# Lichtmaschine DAN930

## Neuer Produktionsstandort

## Rückansicht

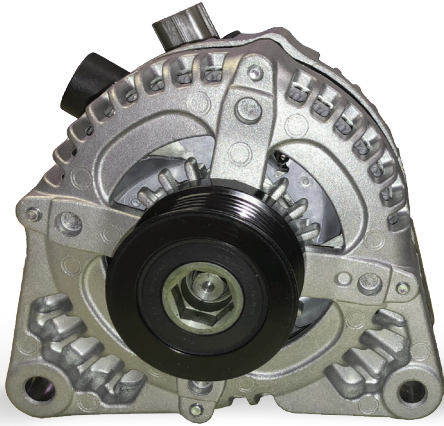
Neues Design des Gehäusedeckels ohne die 3 Wasserabläufe nach außen. Ein internes Labyrinth verhindert eine Verschmutzung, ohne die Kühlung zu beeinflussen.

Altes Design des Gehäusedeckels mit 3 Wasserabläufen nach außen durch die hintere Abdeckung.

## Vorderansicht

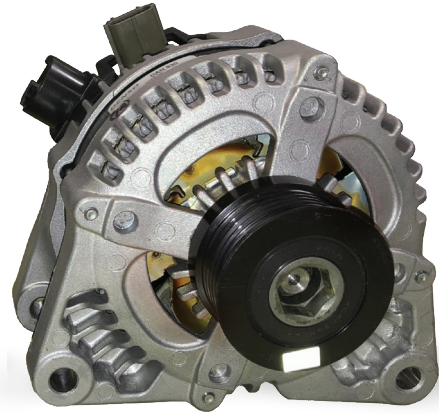
Harzprägnierung des Rotors kann zufällig am Lüfter sichtbar sein.  
(Keine Auswirkung auf Haltbarkeit oder Verschmutzung)
